수 정 내 용

대체가능재질	년월일	2008. 4. 19.	
공통공차 .* ±0.1 .** ±0.05	승인		KJ COMTECH CO.,LTD. RF & MICROWAVE TECHNOLOGY Tel : 82-32-347-8015 Fax : 82-32-347-8017
재질	검도		도명 KMS-LP FUJIKURA VER.2
열처리	제도		
보호피막처리	작성부서	연 구 소	A4 도번 CN01989-7/3
	척도 5/1	단위 mm	중량 —

가공 / ST										
ST(기존)										
ST(개선)

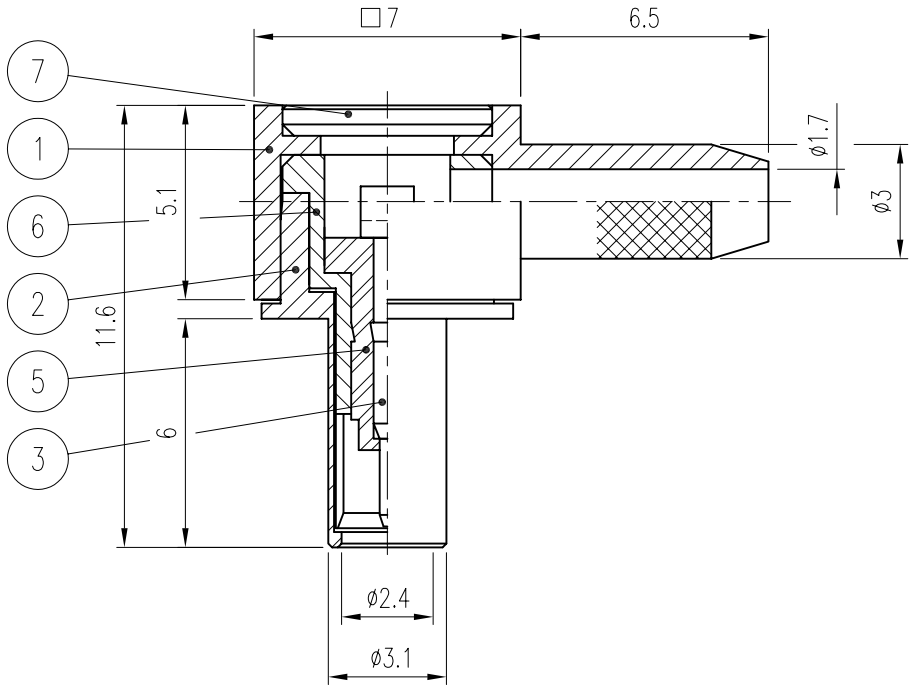
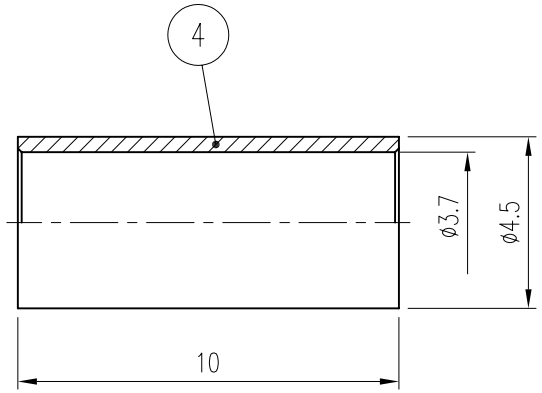
부호	내 용	수정자	승인자	년 월 일
1	공정개선[설변처리No.연구200809-007] CABLE심선 납땜시 냉땜 발생 방지	윤상진	윤상진	2008. 09. 19.
2	공정개선[설변처리No.연구200810-0007] COVER 빠짐 방지 공차 변경	윤상진	윤상진	2008. 10. 07.
